# VERSLAG INFOMOMENT INWONERS OVER STARTNOA RUP DE SPIL – 23 OKTOBER 2018

# RUP DE SPIL

Figuur: foto van één van de plannen met opmerkingen in de vorm van post-its

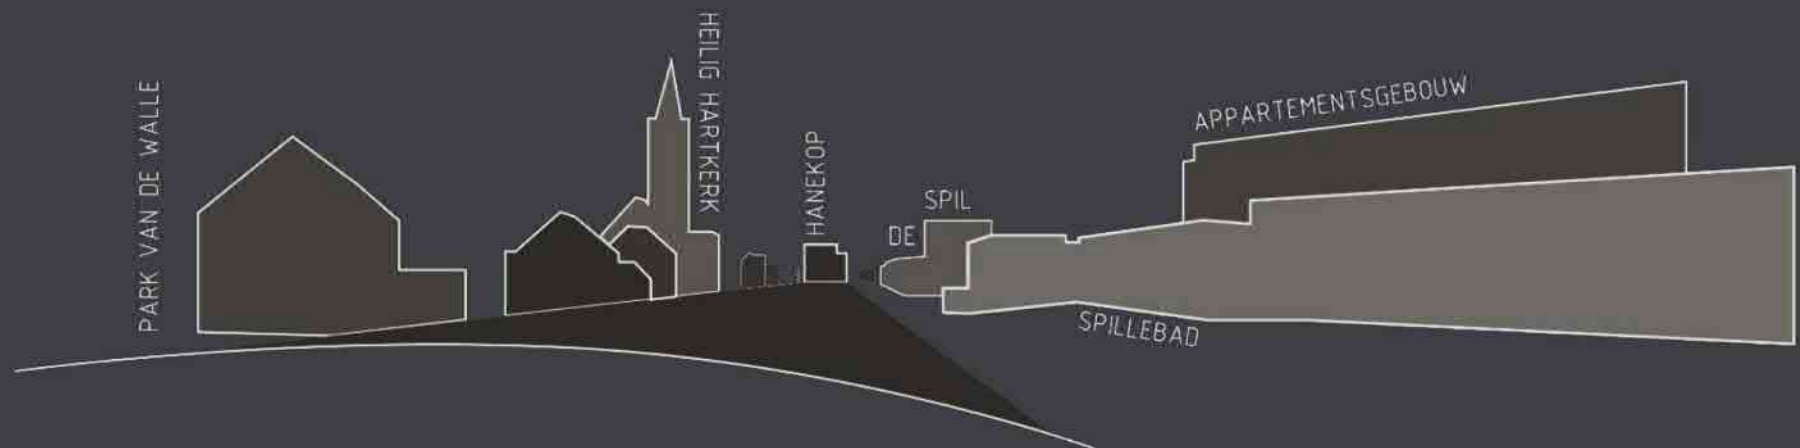
Na de toelichting door middel van een powerpointpresentatie krijgt het publiek de kans om vragen te stellen rond de tafels. We bundelen de reacties en opmerkingen uit het publiek per thema. De opmerkingen/ vragen op de post-its worden hieronder mee opgenomen.

# Structuurschets

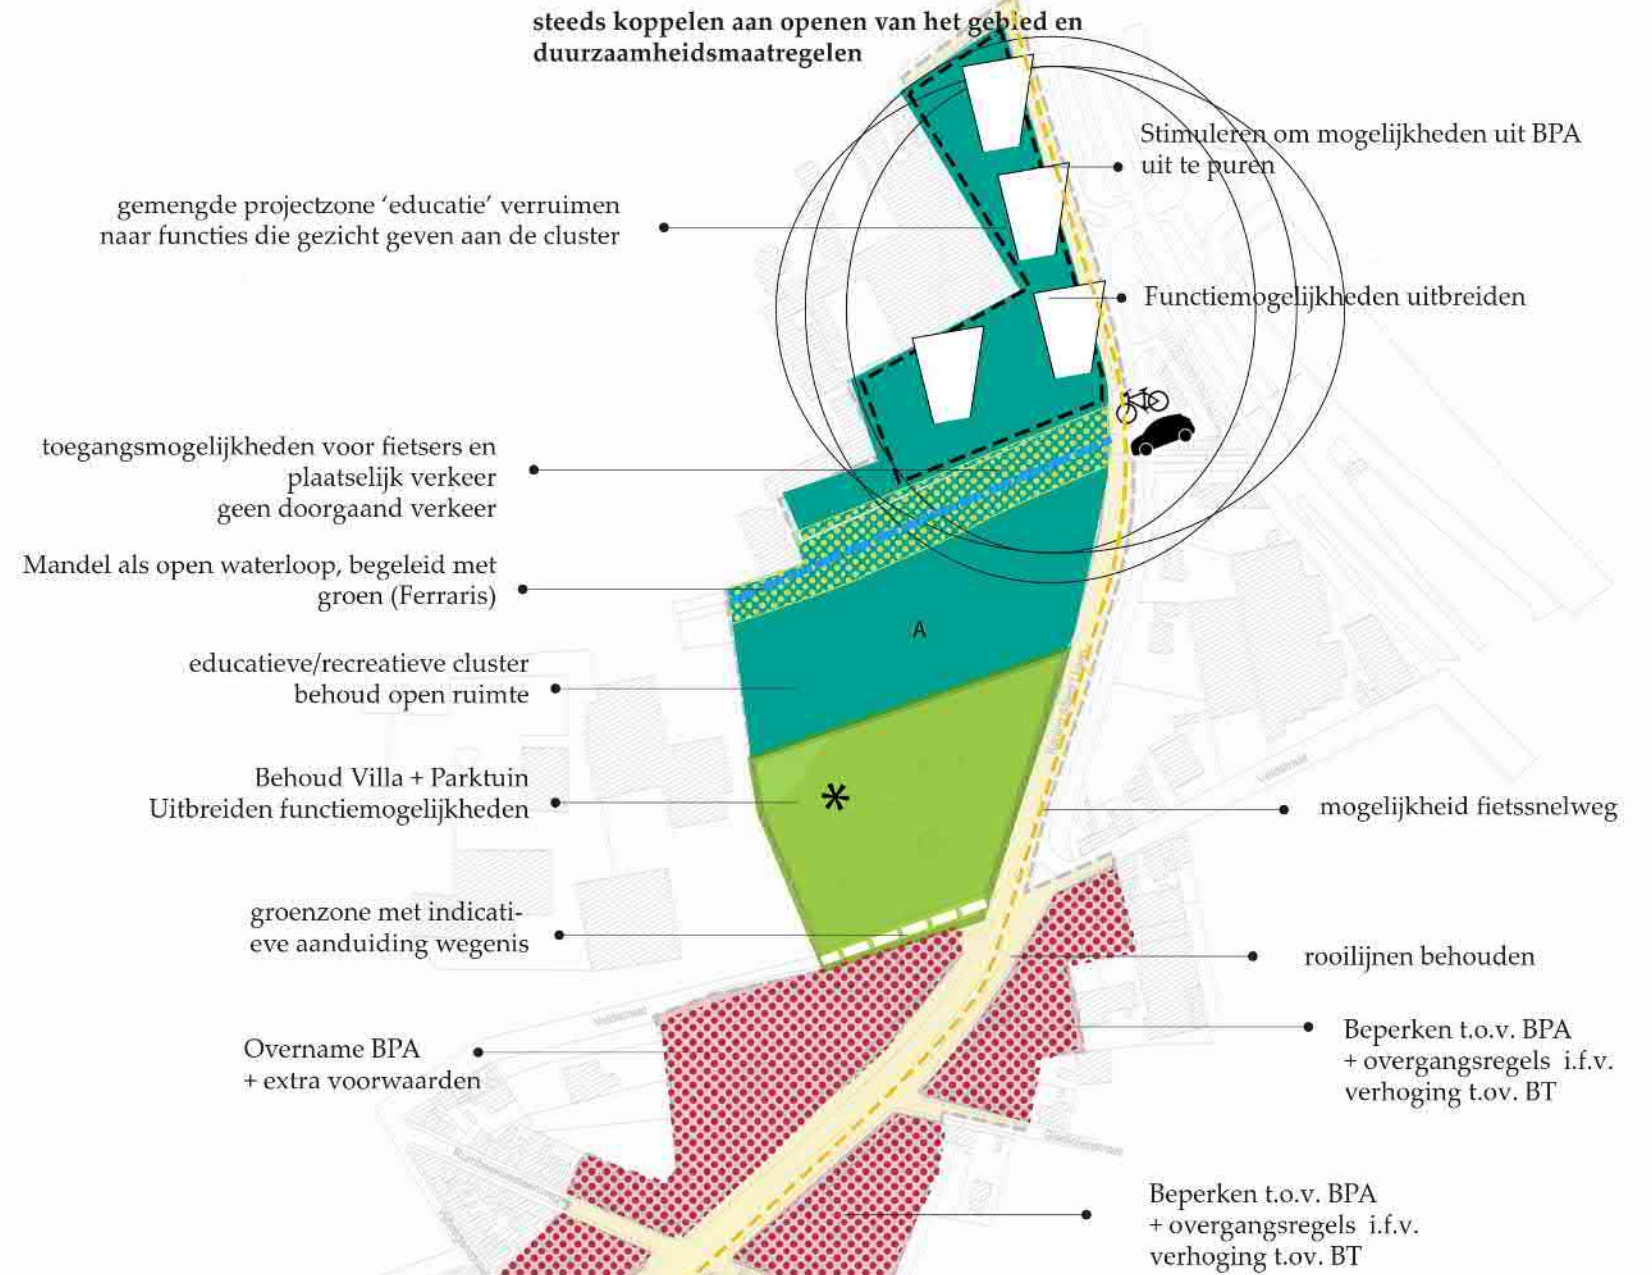
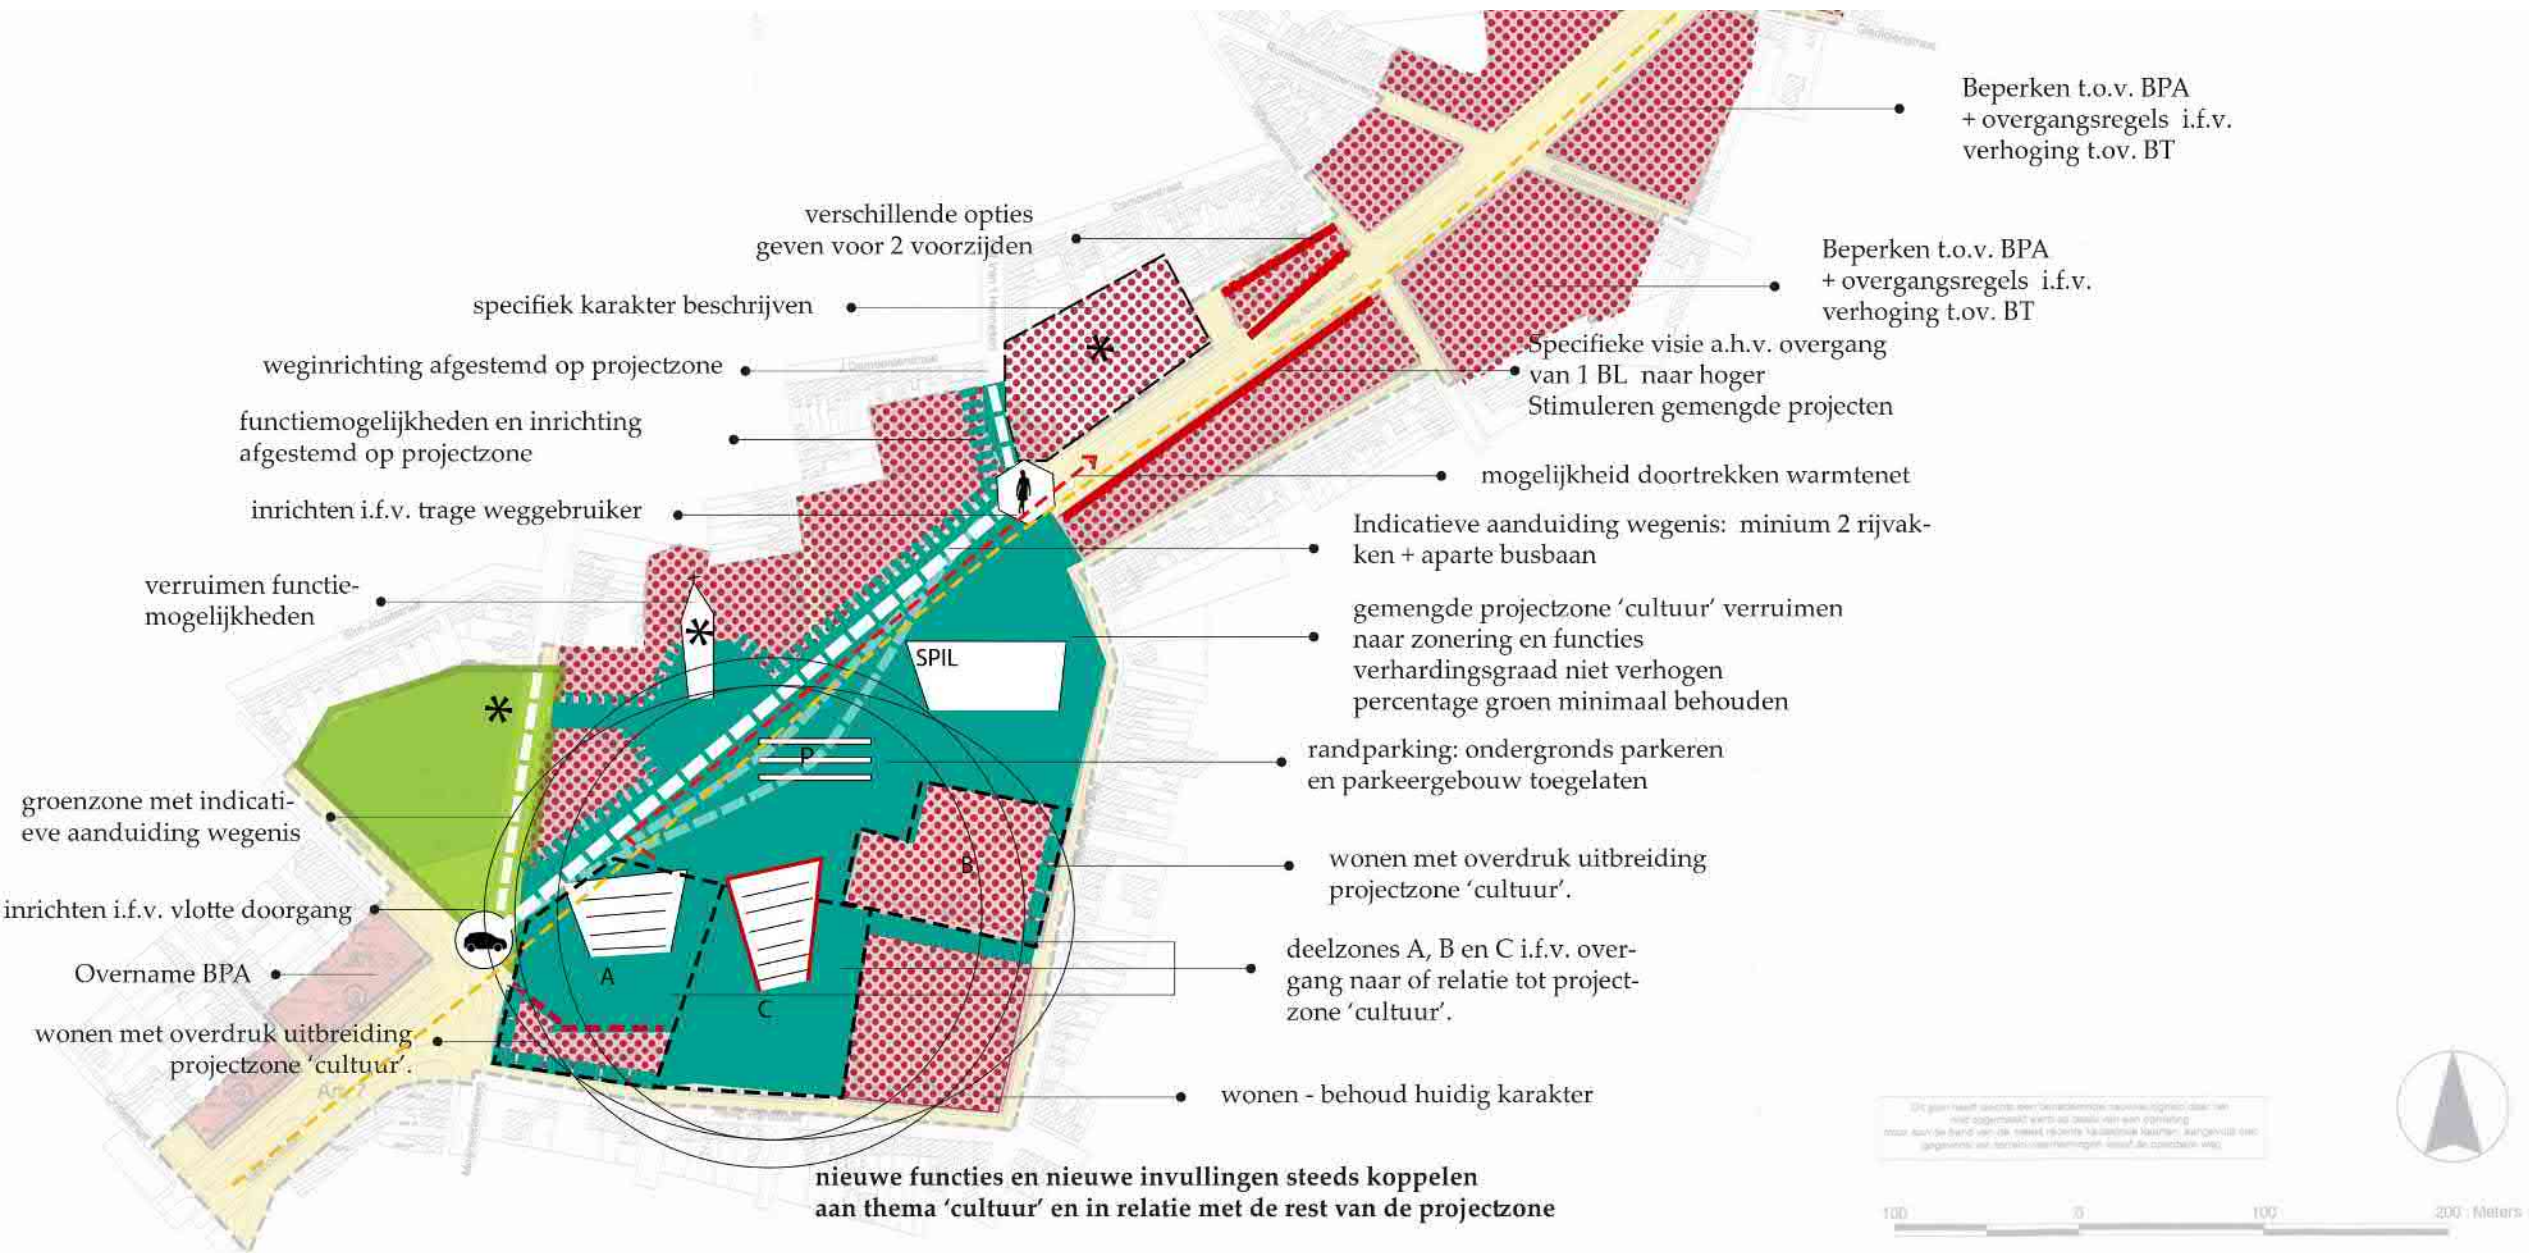
Vraag/opmerking: volgens de structuurschets wordt de schoolzone en de open ruimte waar de loopweg ligt in eenzelfde kleur ondergebracht. Wat is de reden hiertoe?

Antwoord: De open ruimte met looppiste wordt door de scholen Vabi en VTI gebruikt en maakt dus deel uit van deze scholensite. Volgens de startnota wordt deze open ruimte en de scholen dan ook als één ruimtelijk geheel gezien. Volgens de startnota wordt het behoud van deze open ruimte als een unieke eigenschap gezien.
